## Dodatek č. 3 ke Smlouvě o dílo

číslo smlouvy zhotovitele: AV.24016.1.110/001/INV

Revitalizace objektu Vrbenského kasáren, evidenční číslo 26800017  
Centrum kreativního muzejnictví Královéhradeckého kraje, reg. číslo: 0231000002  
Kasárna muzejní kreativity Muzea východních Čech v Hradci Králové, reg. číslo: CZ.06.04.04/00/22\_050/0002745

Vybudování přírodovědecké expozice a návštěvnického centra pro inovativní prezentaci přírodního dědictví Muzea východních Čech v Hradci Králové, Centrální krajský depozitář - SP

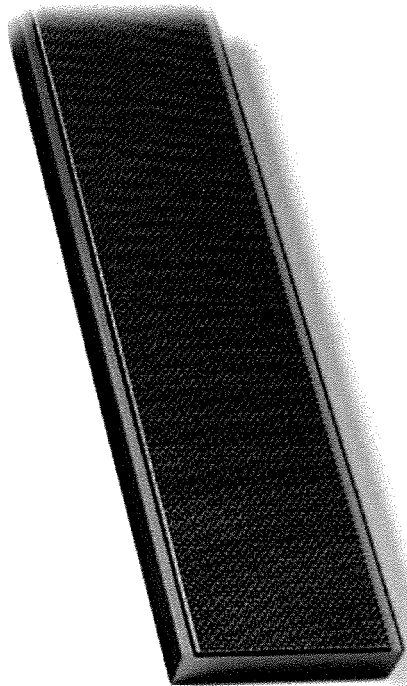
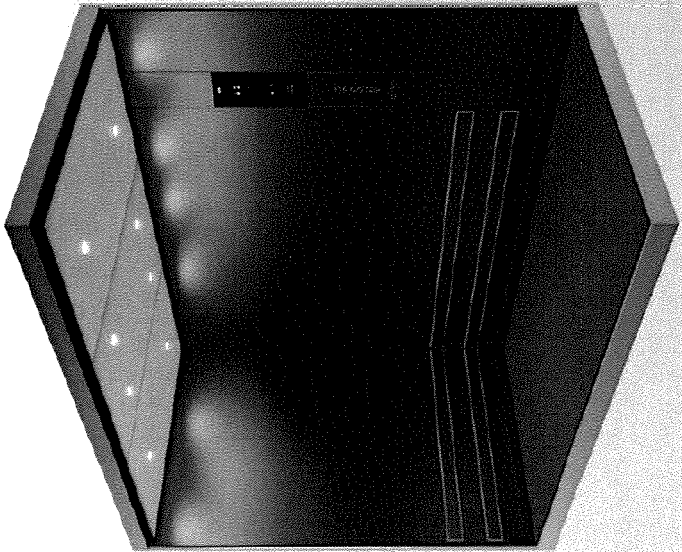
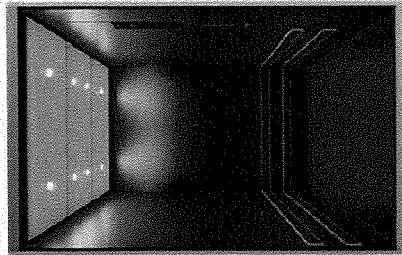
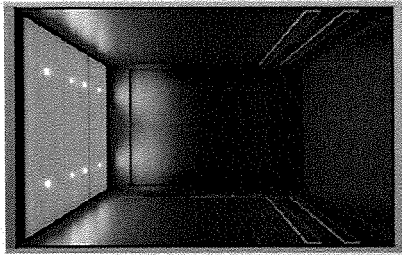
<b>ZMĚNOVÝ LIST</b>		22
<b>Okopové hrany výtahu</b>		
<b>Stavba:</b>	Vybudování přírodovědecké expozice a návštěvnického centra pro inovativní prezentaci přírodního dědictví Muzea východních Čech v Hradci Králové, Centrální krajský deponitář – SP	
<b>Část stavby a stavební objekt:</b>	A.5: Brownfield	
<b>Předkládá:</b>	Společnost GEOSAN GROUP	<b>Datum:</b>
<b>Odesláno / předáno:</b>	<b>Přílohy / počet listů</b>	
poštou	1) Položkový rozpočet změny	1 listů
e-mailem	2) Projektové podklady	1 listů, výkresů
osobně	3) Fotodokumentace	0 listů
<b>1 Technický popis změny:</b>		
<b>1.1 Popis původního řešení:</b> Nebylo řešeno.		
<b>1.2 Popis nového řešení:</b> Ochranné nárazníkové lišty ve dvou řadách. Umístěny budou na obou bočních stěných kabiny, u malého výtahu bez zadní stěny, protože se jedná o průchozí výtah, u nákladního včetně zadní stěny. Výška od podlahy po spodní hranici lišty bude 300 mm, respektive 550 mm.

<b>2 Zdůvodnění změny:</b> Tento požadavek vznikl na žádost uživatele, v PD není zahrnuto. Uživatel si toto řešení vyžádal z důvodu ochrany stěn výtahu. Tato změna nemění celkovou povahu zakázky, nejedná se o podstatnou změnu závazku ze smlouvy k veřejné zakázce.		
<b>3 Vliv na dopracování projektové dokumentace:</b>	<input type="checkbox"/> ANO (uvést jaký dokument)	<input checked="" type="checkbox"/> NE
kde uvést jaký dokument?		
<b>4 Dopad do smluvních termínů:</b>	<input type="checkbox"/> ANO (uvést návrh prodloužení lhůty smluvního termínu)	<input checked="" type="checkbox"/> NE
kde uvést dopad?		
<b>5 Číslo odstavce ve smyslu § 222 zákona č. 134/2016 Sb. - zákona o zadávání veřejných zakázek</b>		<b>odst. 4</b>
<b>6 Náklady celkem (A1-A5):</b>	Cena méněprací (odpočet):	- 0,00 Kč bez DPH
	Cena víceprací (přípočet):	+ 75 500,00 Kč bez DPH
	<b>Výsledná cena změny:</b>	<b>75 500,00 Kč bez DPH</b>
